Korrektur zu BB64

Hier der geänderte Schaltplan :

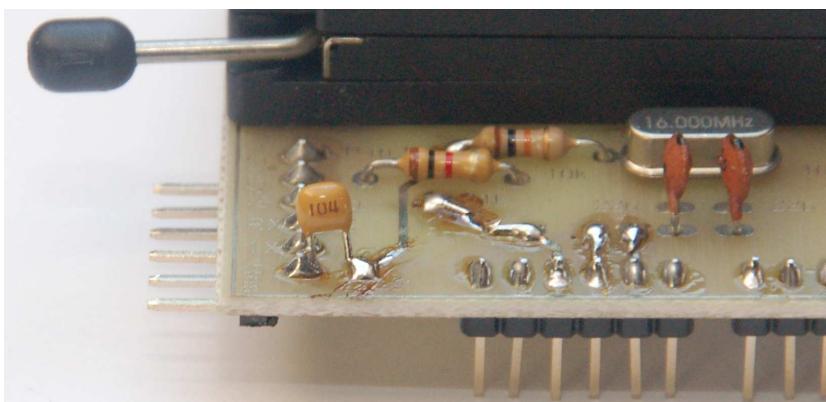
Kondensator C3 (100n) ist zusätzlich erforderlich (im Bausatz enthalten).

Grund : Ohne diesen Kondensator arbeitet der USB-zu-TTL-Wandler nicht, es erfolgt eine Fehlermeldung nach der Programmierung eines Sketches : „avrdude stk500_getsync() not in sync“

Hier der geänderte Bestückungsplan :

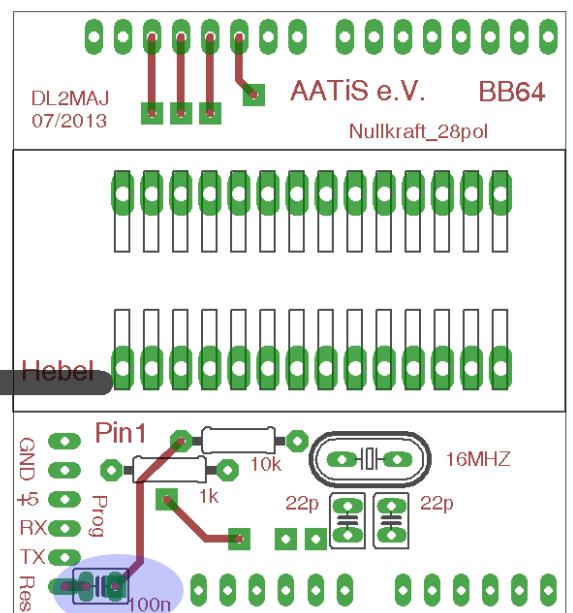
Beim Bestücken des Kondensators C3 darf die Durchkontaktierung NICHT erfolgen! Der Kondensator ist NUR auf der Oberseite mit der Leiterbahn (führt zum Widerstand 10k) und dem Pin RES des Programmiersteckers zu verlöten !

Der linke Anschluß des Widerstands 10k ist auf der Oberseite UND der Unterseite zu verlöten.
